Změnový list č. 51

Název veřejné zakázky: 2. etapa výstavby – Tělocvična a zázemí ZŠ a MŠ Brno-Chrlice

Kastlík z SDK pro dělicí stěnu na podiu

Detail nosné konstrukce nad podiem pro oponu

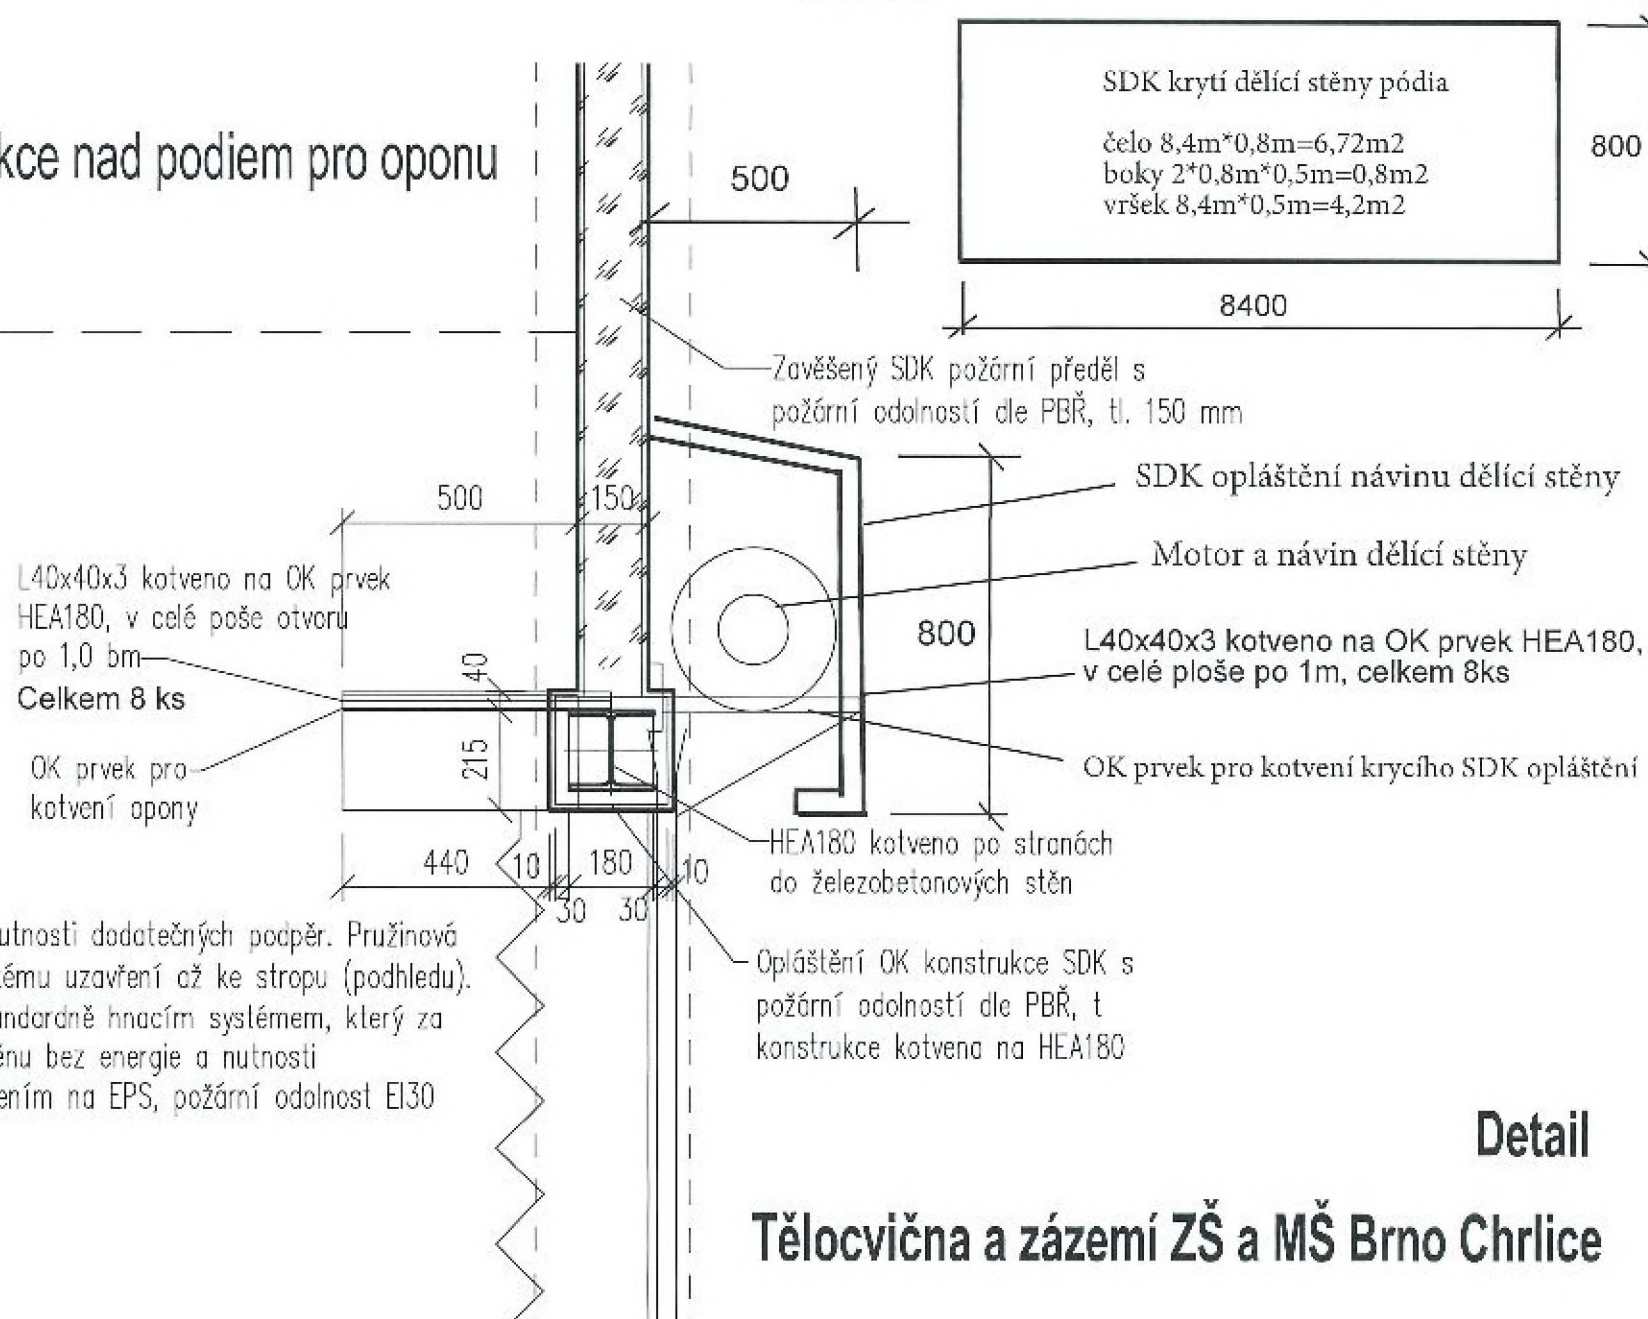
Kastlík z SDK pro dělicí stěnu na podiu. Konstrukce byla vyrobena tak aby splňovala veškeré požadavky kladené na používání dělicí steny. Konstrukce byla oplášťena SDK z bezpečnostního a estetických důvodu.

Montáž ocelové konstrukce, montáž SDK.

Požární textilní zástěna bez nutnosti dodatečných podpěr. Pružinová ukončovací lišta slouží k hladkému uzavření až ke stropu (podhledu). Požární uzávěr je uzavírán standardně hnacím systémem, který za pomoci gravitace uzavírá zástěnu bez energie a nutnosti protipožárních kabelů. S napojením na EPS, požární odolnost EI30 DP1.
